## Annex 9- Approfondimenti progettuali e ambientali legati all'opera di connessione

Microsoft 4825 Italy Srl

MIL04 DC

RISPOSTE OSSERVAZIONI COMUNE PESCHIERA BORROMEO (MI)

Tracciato 2B e 2C dello studio di fattibilità con la vicinanza della Scuola dell'Infanzia Statale Antichi Fontanili

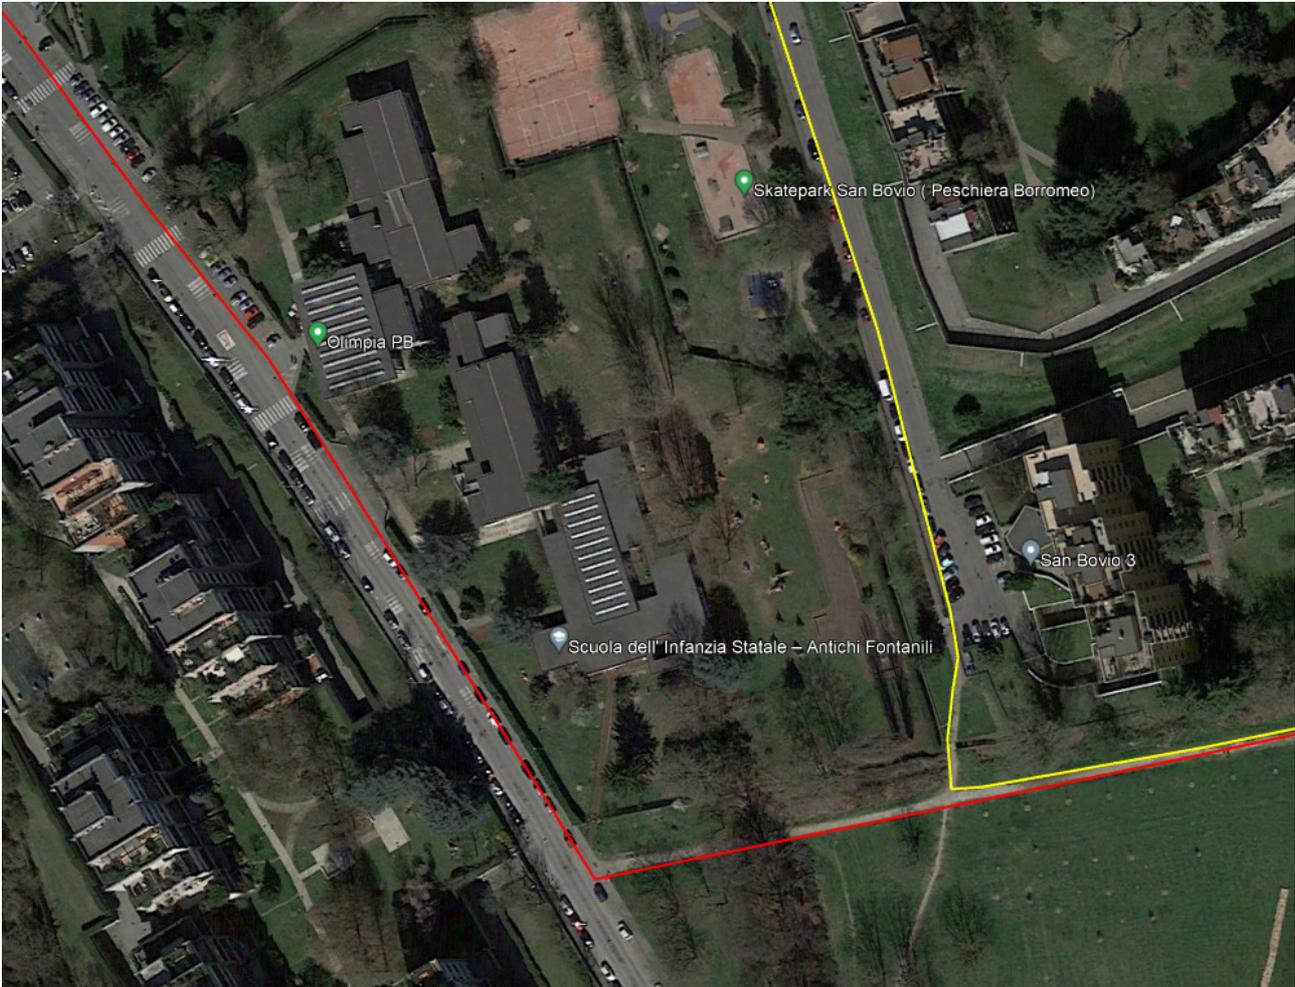
*Nell'elaborato G979\_DEF\_R\_001\_Rel\_tec\_connessione\_1-1\_REV01-signed.pdf (Relazione tecnica connessione), viene elaborata un'analisi della fattibilità partendo da 4 possibili alternative.*

*Le conclusioni tratte nello studio portano a far emergere che le Soluzioni 2B e 2C sono quelle con la migliore fattibilità tecnico-ambientale e quindi preferibili rispetto alle altre soluzioni esaminate.*

*Pertanto, considerato che la proposta operativa presentata dal proponente coincide con la soluzione 1B, **non si evincono le motivazioni che hanno condotto a preferire tale soluzione tra le alternative proposte.***

Il capitolo 3.4 del documento "Relazione tecnica connessione" descrive la scelta della alternativa 1B a valle di un sopralluogo di approfondimento in sito che ha portato pertanto a una ottimizzazione del tracciato stesso. Nella sede di approfondimento, è stata individuata la presenza della "Scuola dell'Infanzia statale – Antichi Fontanili racchiusa", a destra e a sinistra rispettivamente dai tracciati 2C e 2B come da estratto Google Earth di seguito riportato nonché la presenza di una maggior densità di abitazioni. Altresì si è valutato che il percorso 1B avrebbe arrecato, in fase di cantiere, un minor disturbo alla viabilità essendo previsto su una area ciclo-pedonale e in sottopasso di una area a verde. Come individuabile nel capitolo 3.2 della detta relazione citata, in fase di analisi di fattibilità si tengono conto dei vincoli presenti sul territorio e riportati da piani e programmi nonché della coerenza del progetto con la pianificazione territoriale.

A valle di sopralluoghi e studi di dettaglio più approfonditi, effettuati nella fase di progettazione definitiva, si è pertanto giunti all'ottimizzazione finale del tracciato di progetto.
